Ata da 57ª Reunião Ordinária
da Comissão Interministerial de Mudança Global do Clima,
realizada em 08/07/2010, 6ª feira, às 15h00, no Ministério da Ciência e Tecnologia,
Esplanada dos Ministérios, Bloco E, Sala dos Conselhos, 2º Andar

Resumo das discussões e decisões da 57ª Reunião Ordinária da Comissão:

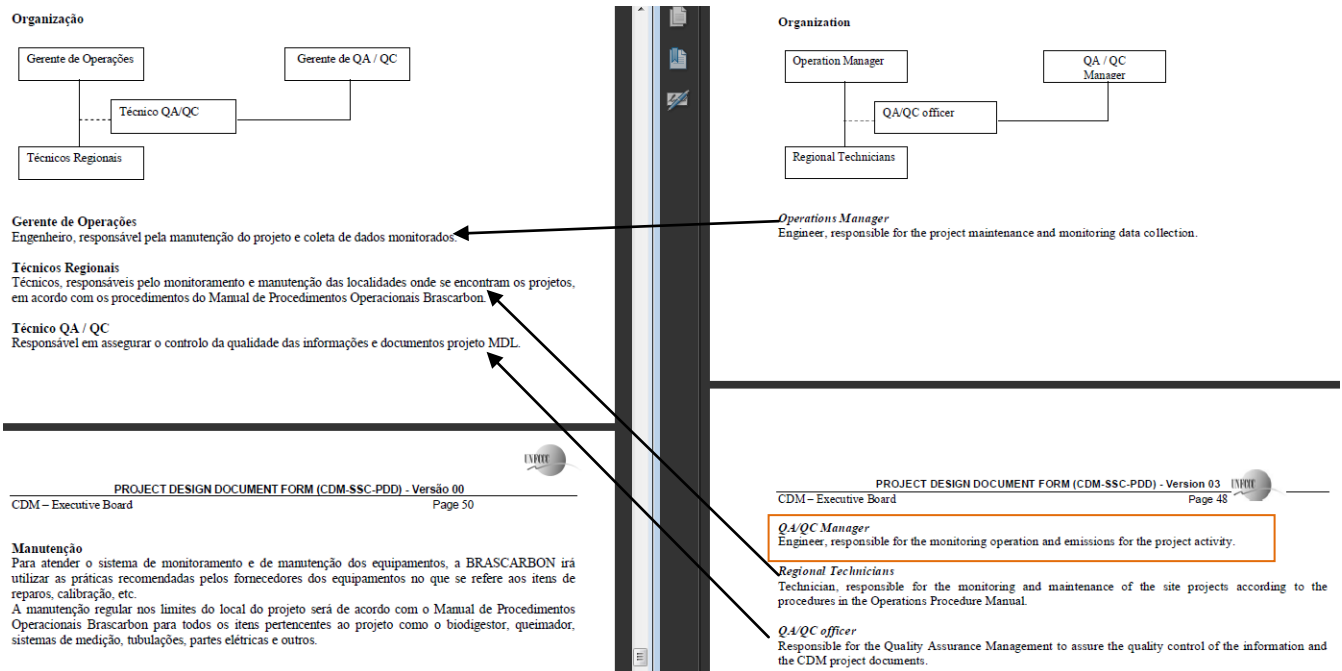
- Corrigir na página 4 subtítulo que está em inglês.
- Corrigir na página 14 do DCP, pois consta um erro na sequência alfabética de itens (após item “d” deveria vir o “e” e não o “a”), como segue:
